材料試験炉（JMTR及びホットラボ）の 核燃料物質使用変更許可申請について

令和2年10月21日

国立研究開発法人日本原子力研究開発機構
材料試験炉部

本変更は、核燃料物質使用変更許可申請書 大洗研究所(北地区) 共通編、JMTR(施設番号1)、ホットラボ(施設番号2)の変更に係るものである。

削除する炉室1階の照射設備の配置

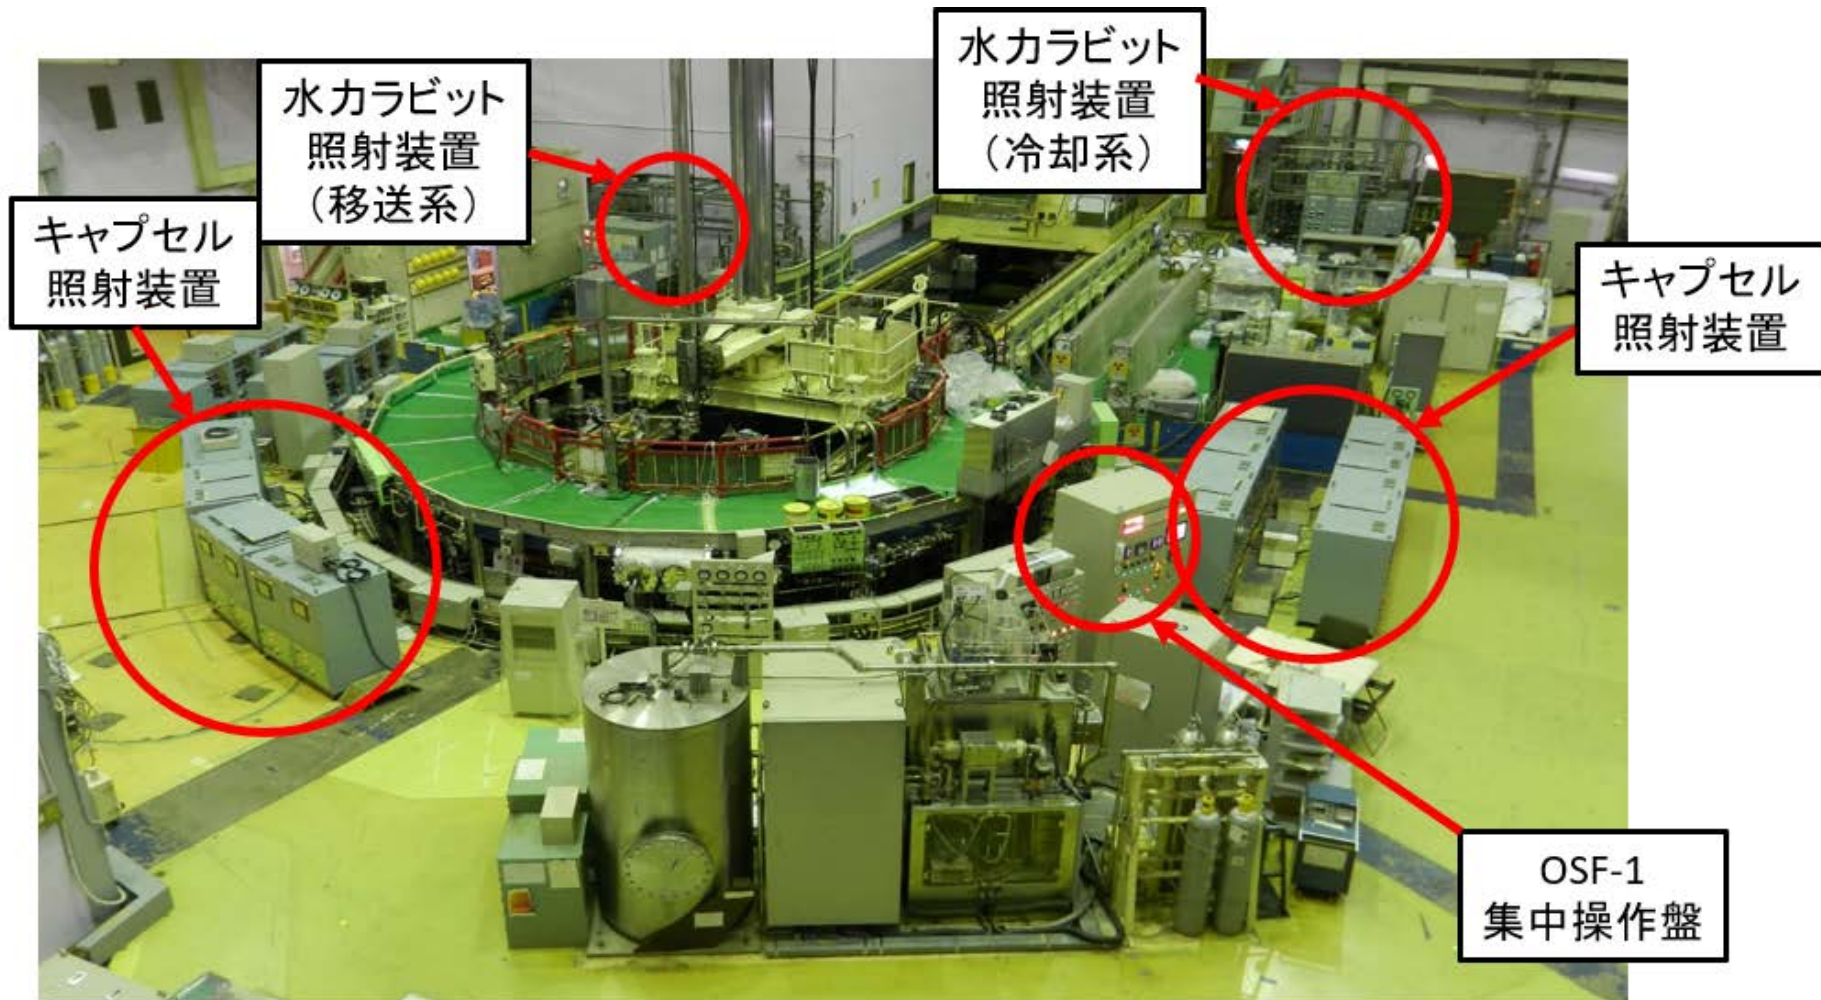
○7.「核燃料物質の使用施設の位置、構造及び設備」

各照射設備、X線装置室及び非常用電源設備等を削除すると共に、(照射準備室における)未照射核燃料物質の「受入れ作業」を削除する。
